**PA AYP GEB OXI CONVENIO GERENCIAS 2025**  
Proceso de Licitación Privada Abierta No. 002 de 2025  
27 de noviembre de 2025

Respuesta a Observaciones a Términos de referencia para contratar el ejecutor dentro del marco del mecanismo de obras por impuestos el cual tiene por objeto: "IMPLEMENTACIÓN DE INTERNET DE ACCESO PÚBLICO EN EL MUNICIPIO DE MEDINA DEL DEPARTAMENTO DE CUNDINAMARCA."

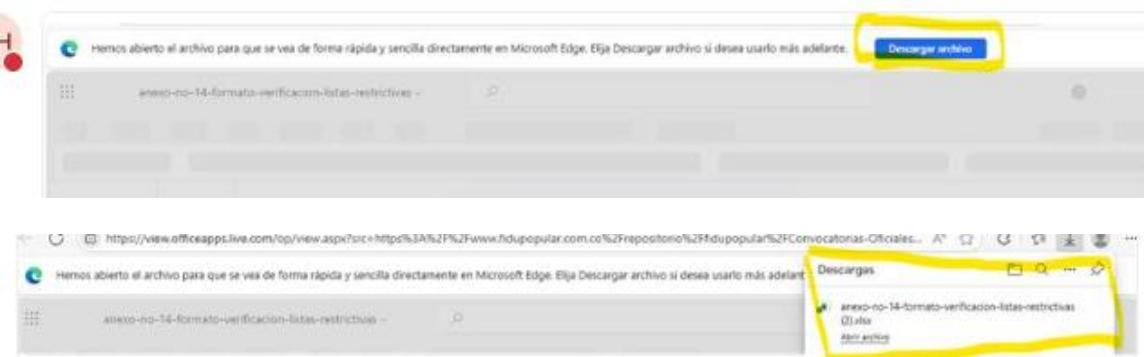
*(...) De manera atenta informamos que, al revisar la documentación del Proceso de Licitación Privada Abierta No. 002 de 2025, se evidencia que el **Anexo No. 14 – Formato verificación listas restrictivas**, al momento de intentar descargarse, presenta un error que impide su apertura. (...)*

**Respuesta:** Fiduciaria Popular se permite informar que al acceder al documento **Anexo No. 14 – Formato verificación listas restrictivas desde la página Web**, en la parte superior aparece un botón que indica descargar, tal y como se evidencia en la siguiente imagen.
